URGENT – Notification de sécurité produit
Support patient

Mise à jour matérielle du support patient (référence 989001087431)

FSN MA-FCO 71200185

Juin 2018

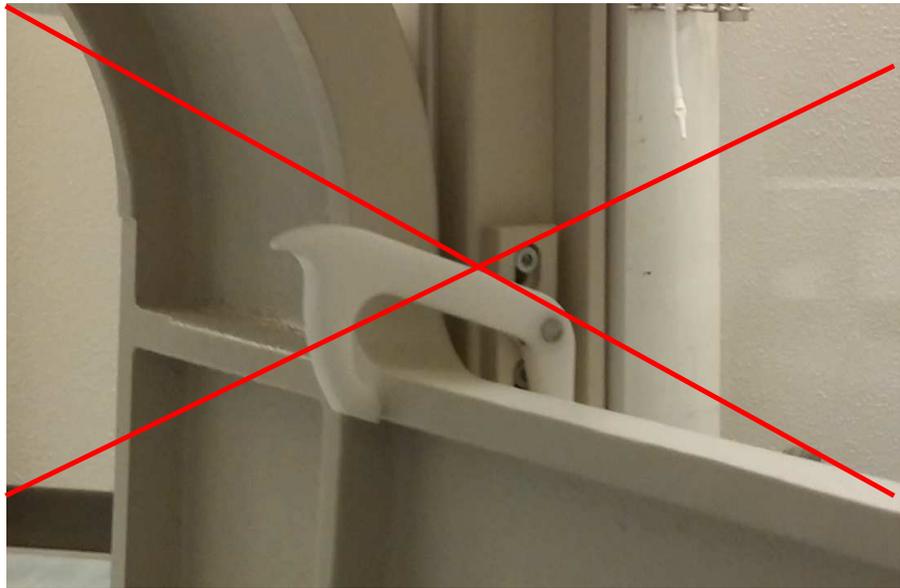
SYSTÈMES CONCERNÉS	Support patient (référence 989001087431)
DESCRIPTION DU PROBLÈME	<p>Le repose-pieds du support patient pour fusion peut être fixé en position haute. Lorsque le dispositif de fixation (crochet) n'est pas dans la position de verrouillage correcte, le repose-pieds n'est pas maintenu en toute sécurité. En cas de chute du repose-pieds, le pied ou la jambe de l'opérateur ou du patient risque d'être blessé(e) (par exemple, lors du déplacement du statif ou si l'opérateur ne le fixe pas correctement quand il soulève le repose-pieds).</p> <p>Cette situation se produit en présence des facteurs suivants:</p> <ul style="list-style-type: none"> • les charnières sont usées différemment des deux côtés; • le crochet ne maintient pas le repose-pieds; • l'opérateur ne vérifie pas que le crochet maintient solidement le repose-pieds; • le repose-pieds chute de manière inattendue lorsqu'une personne le touche ou pendant le transport; • le pied ou la jambe du patient ou de l'opérateur se trouvent dans la "zone cible"; • le pied du patient ou de l'opérateur se trouve dans la "zone à risque".

RISQUES LIÉS AU PROBLÈME	Le crochet ne maintient pas correctement le repose-pieds en position verticale. Le repose-pieds risque donc de tomber ou de se balancer et ainsi d'occasionner des blessures pour l'opérateur ou le patient.
IDENTIFICATION DES SYSTÈMES CONCERNÉS	Tous les supports patient (référence 989001087431) sont concernés par ce problème.

Le client/utilisateur doit toujours vérifier que le crochet est dans la bonne position et qu'il est bien verrouillé, conformément au manuel d'utilisation. (Appuyez sur le crochet jusqu'à ce qu'il s'enclenche) Assurez-vous que le crochet est dans la position illustrée sur la photo avec la flèche verte.
